## Optimizaciones al Diseño de Ingeniería de la Primera Línea del Metro de Quito

## CARACTERÍSTICAS GENERALES DE LA OPTIMIZACIÓN

## CONTRATO COMPLEMENTARIO N°1 GMQ

## ESTACIÓN 12 – LA CAROLINA

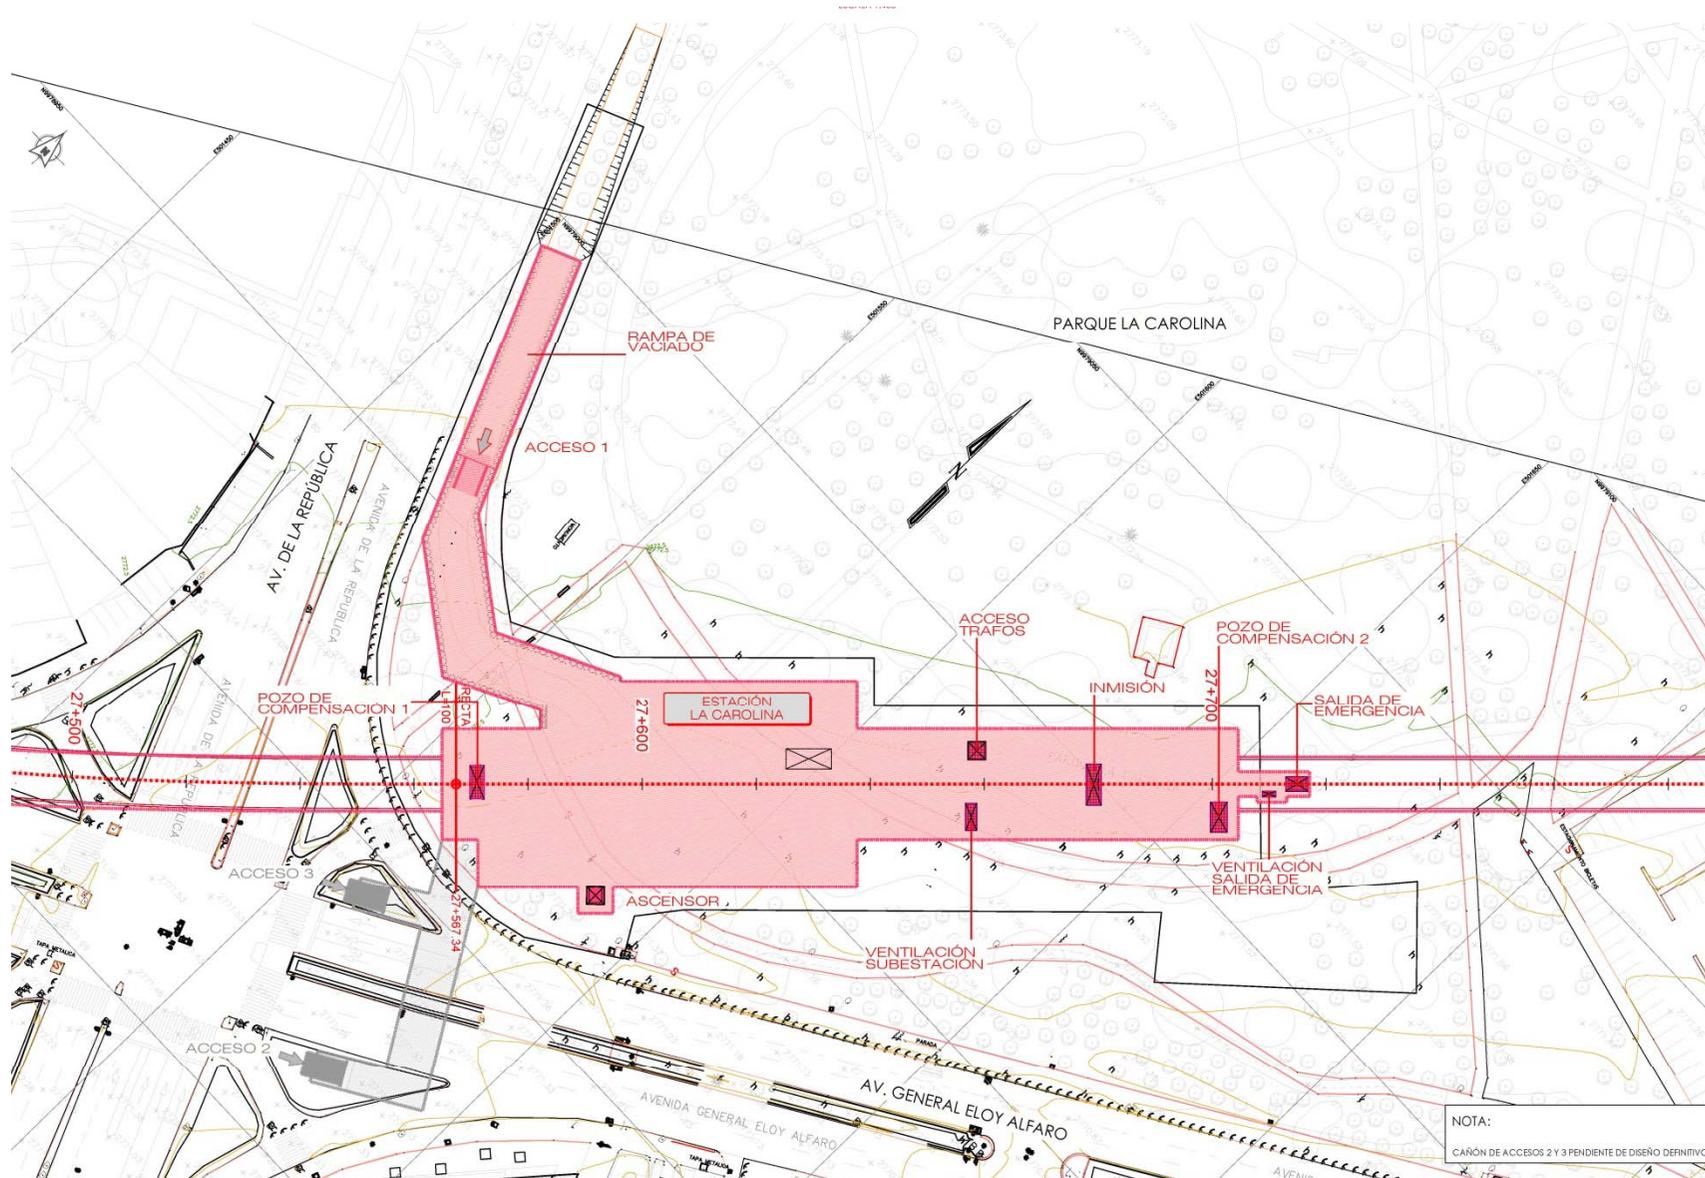
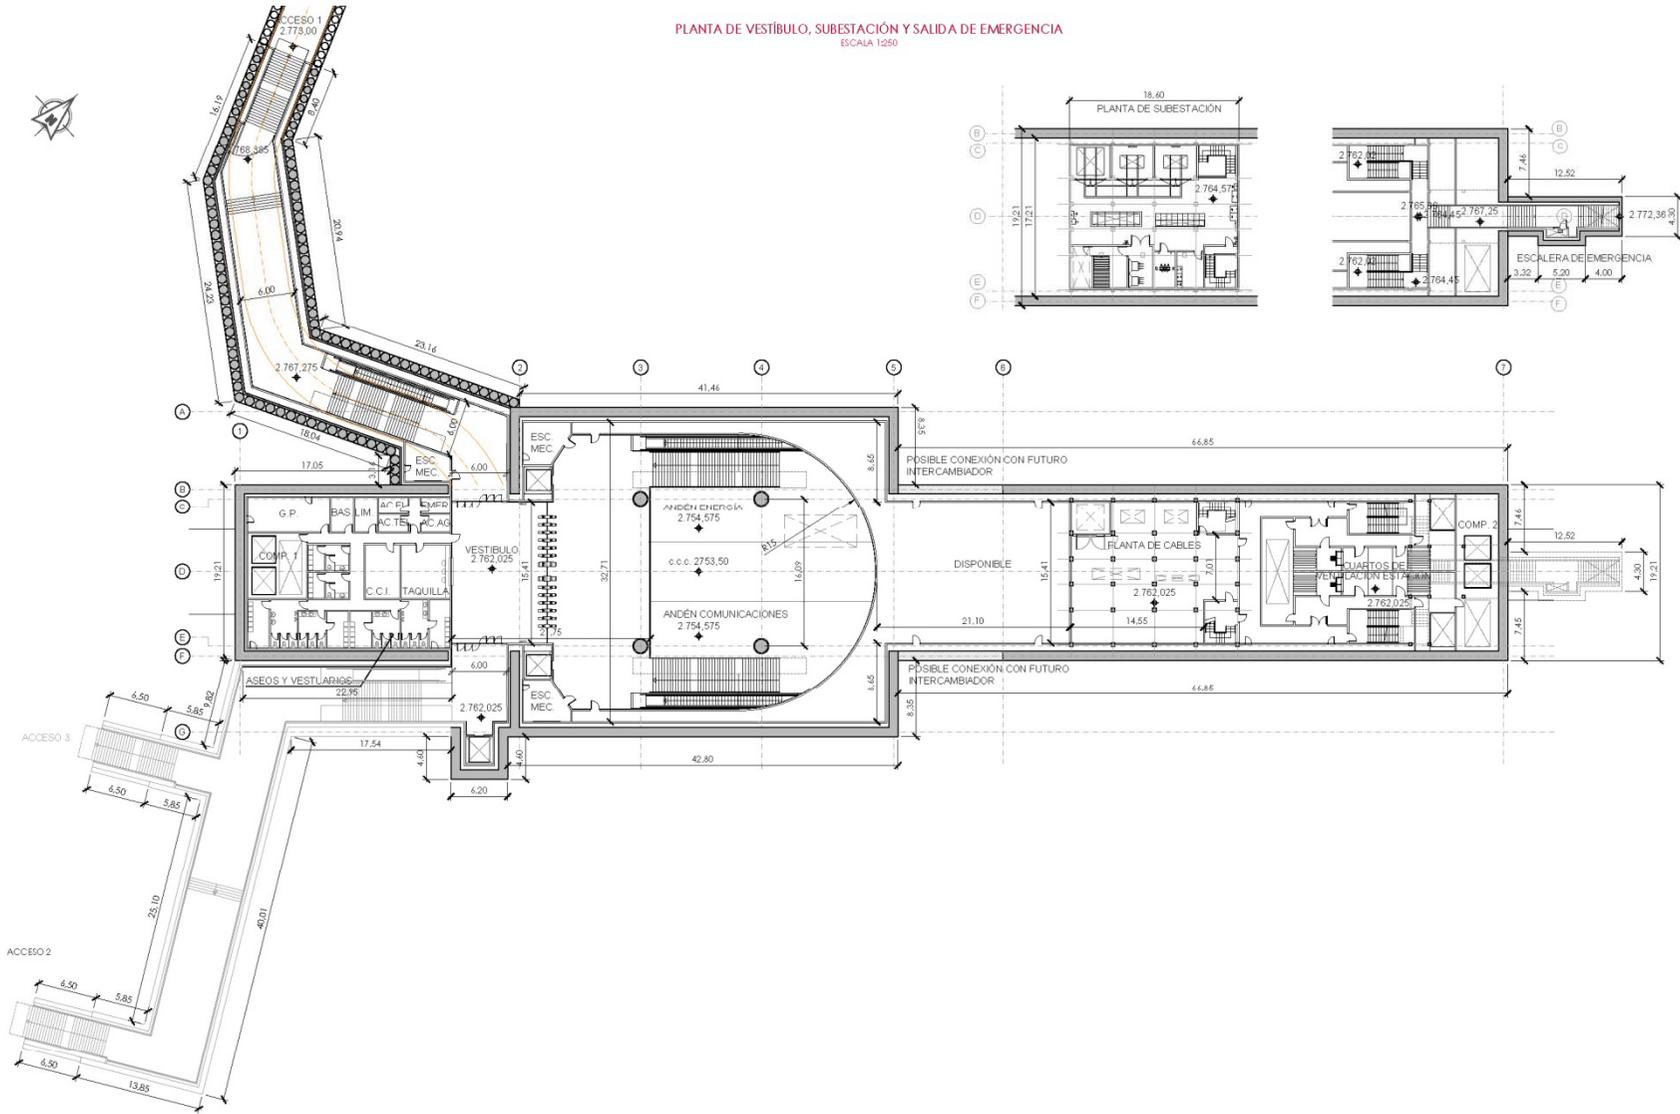
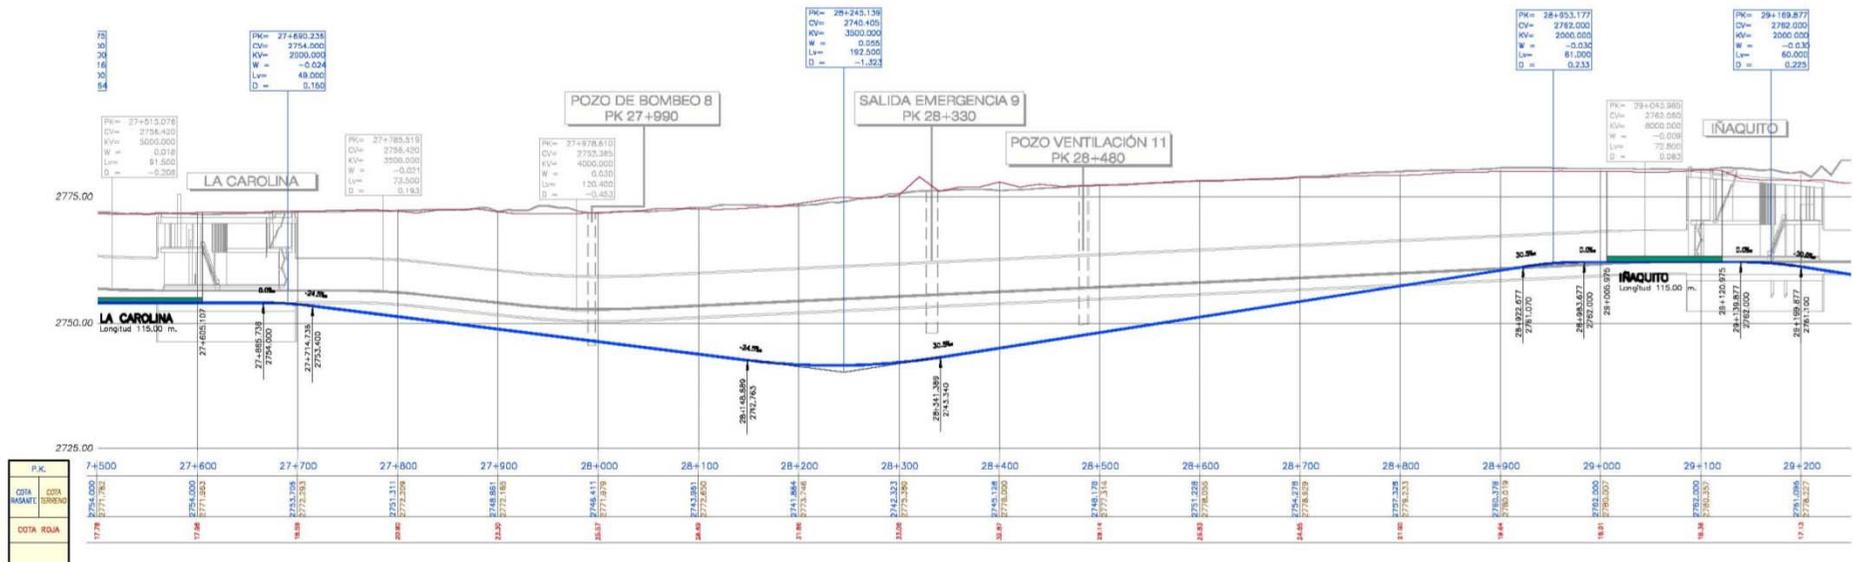
- 1) La estación es prácticamente idéntica en planta.
- 2) La rasante se profundiza casi 3 m.

- ✓ Al ser más profunda, se puede eliminar el recinto anexo para una subestación eléctrica e integrar ésta en el volumen de la estación.

## ESTACIÓN 13 – IÑAQUITO

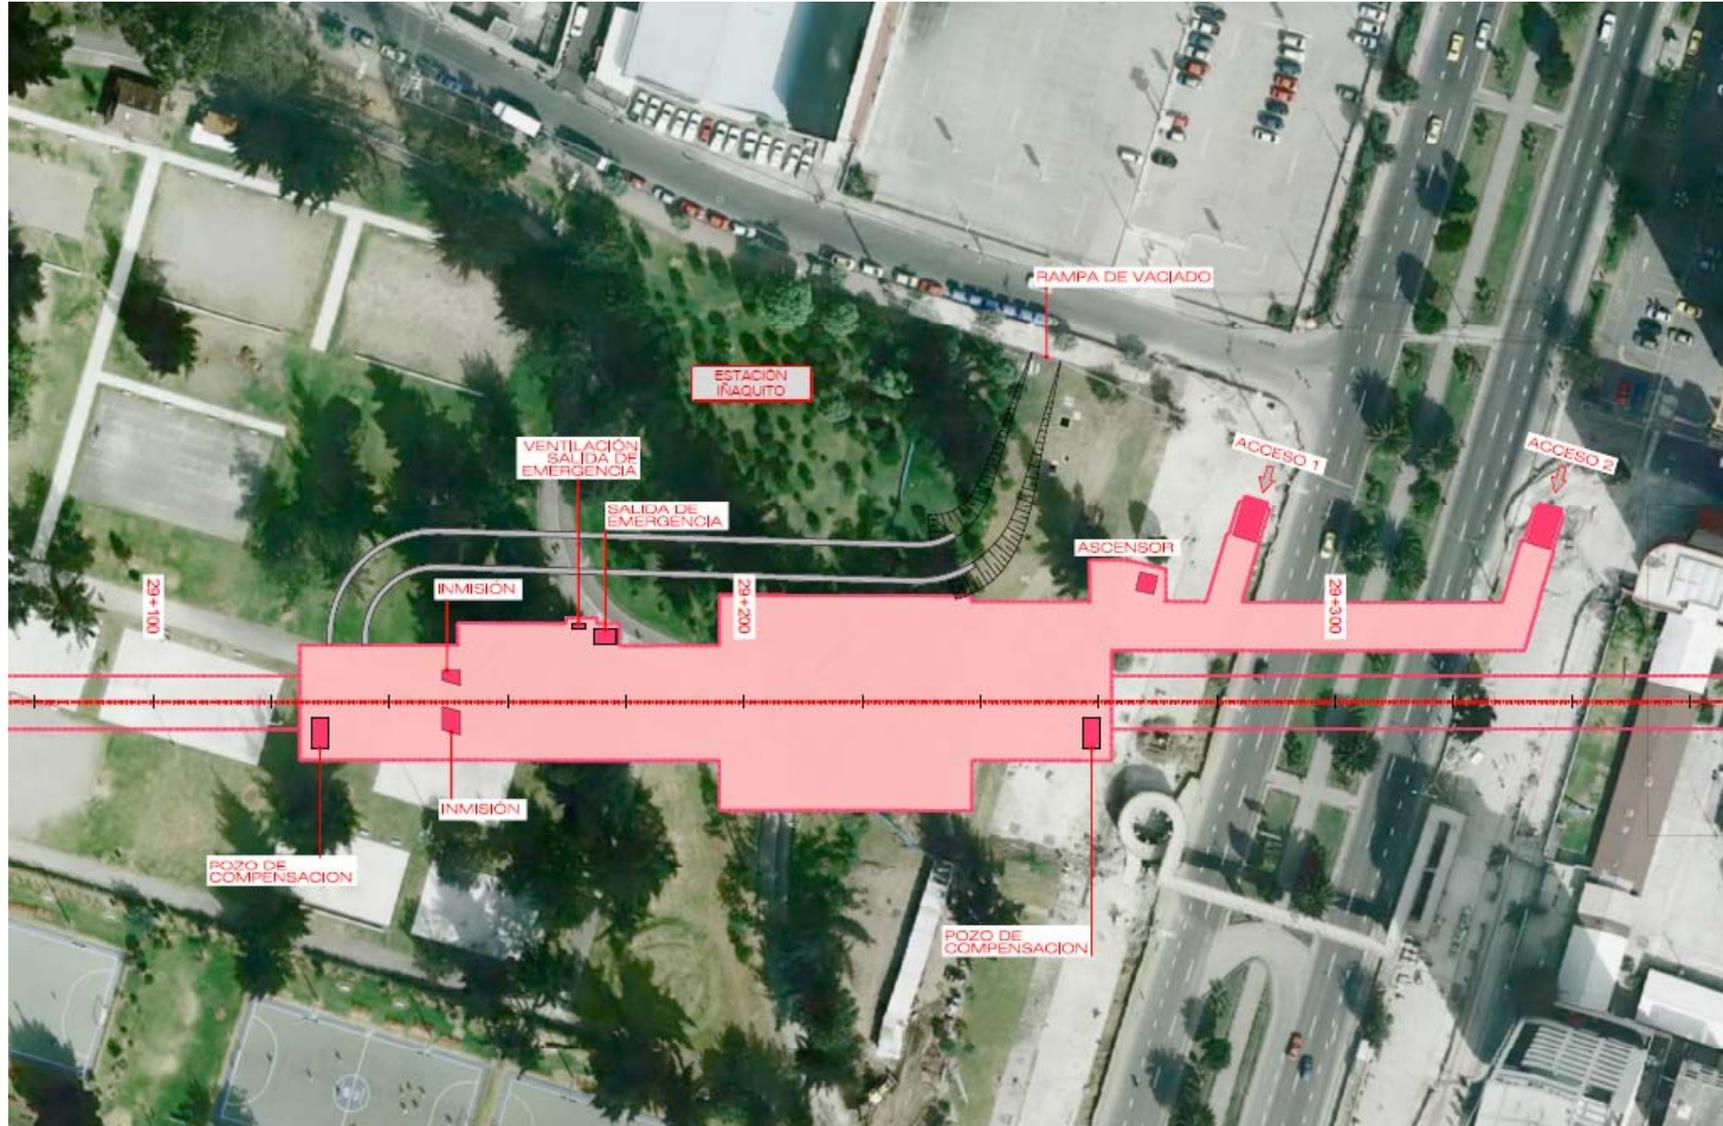
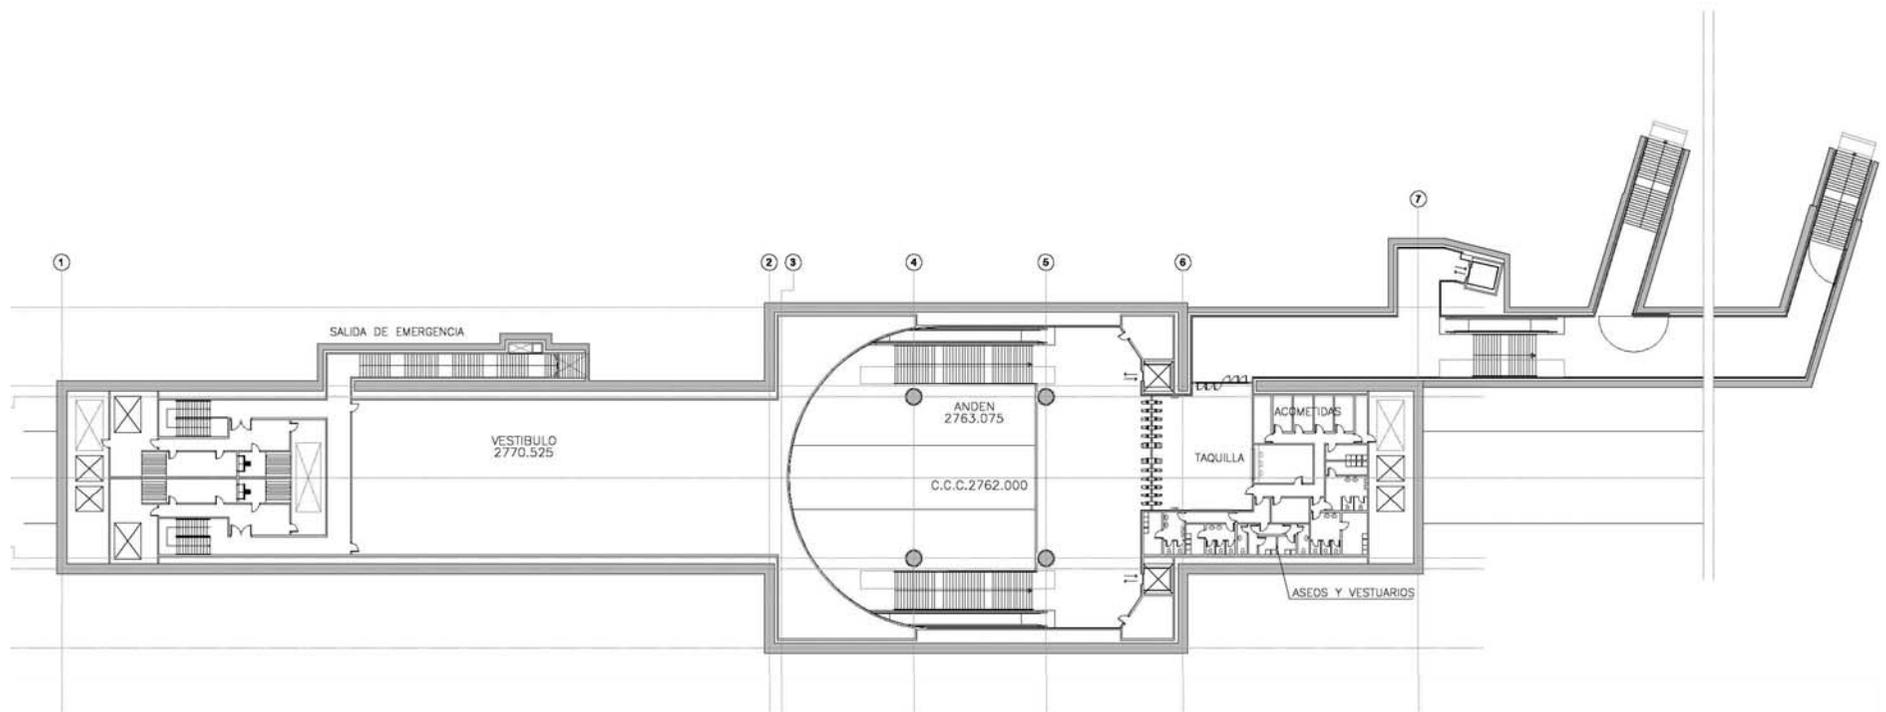
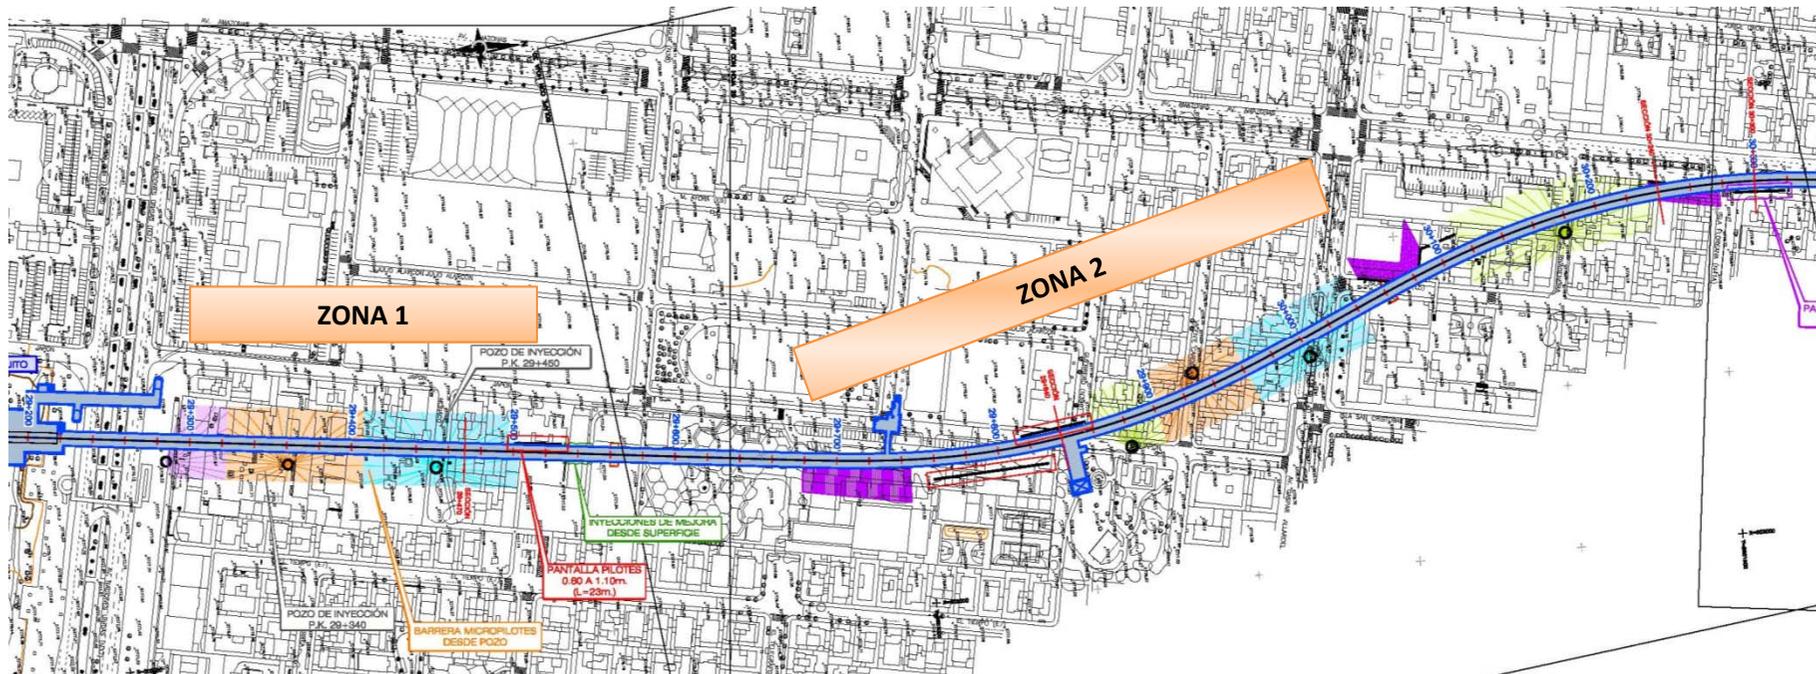
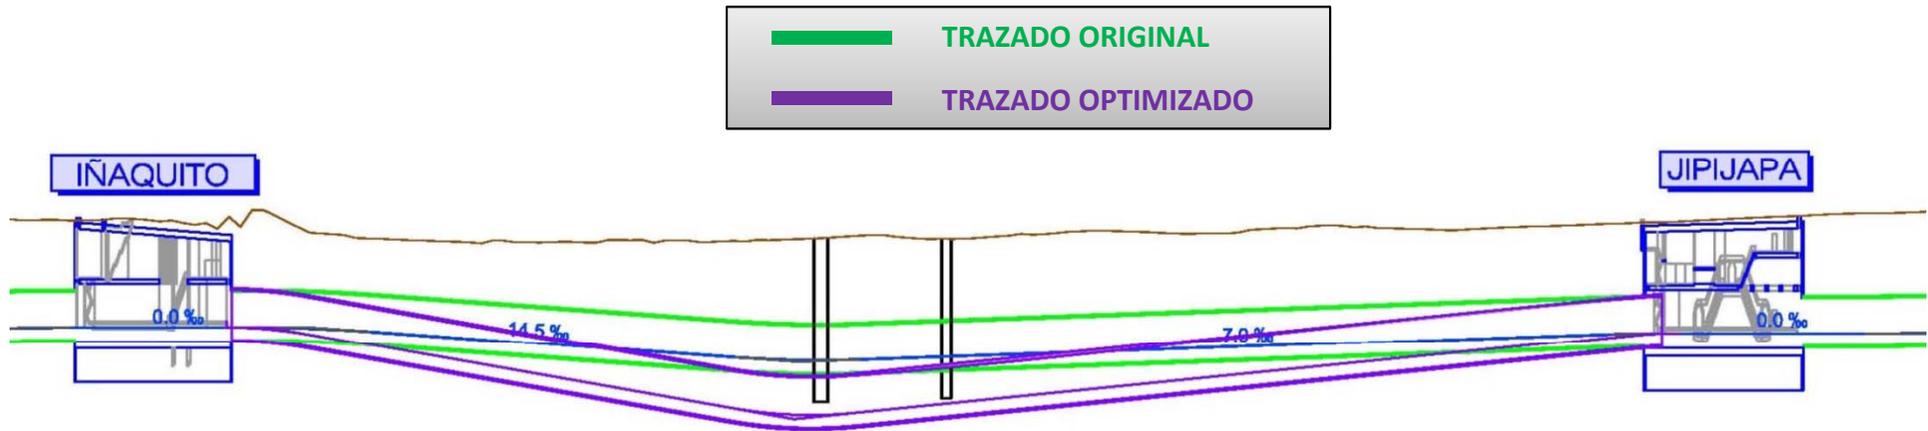
- 1) La estación optimizada es prácticamente idéntica a la original.
- 2) Se gira su posición en planta para facilitar el trazado posterior minimizando el paso bajo edificaciones situadas tras la estación.
